## 改善箇所説明図

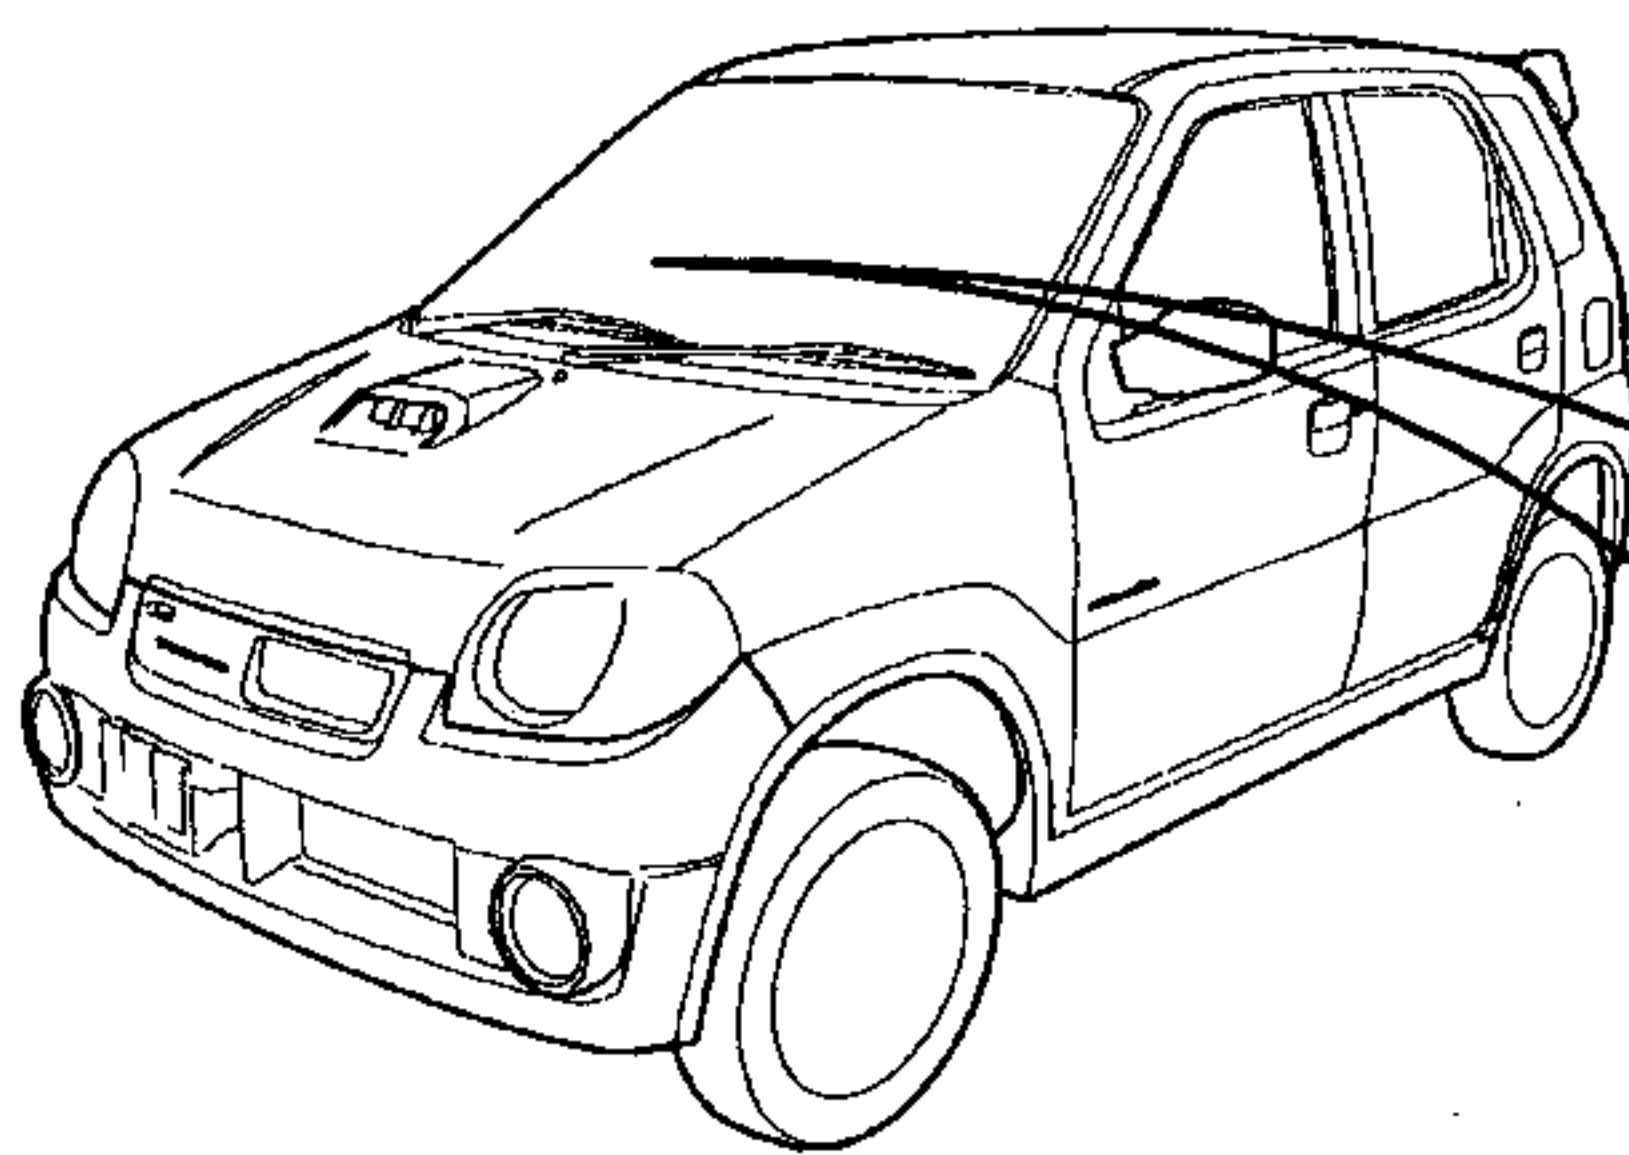
運転者席と助手席において、ヘッドレストガイドブラケットとシートバックフレームの溶接が不適切なため、溶接強度が不足しているものがあり、追突等の衝撃を受けた場合に当該溶接部が破損し、乗車人員に傷害を与えるおそれがある。

全車両、シートバックを良品と交換する。

識別：タイヤインフォメーションプラカードの下部に青色のシールを貼付する。
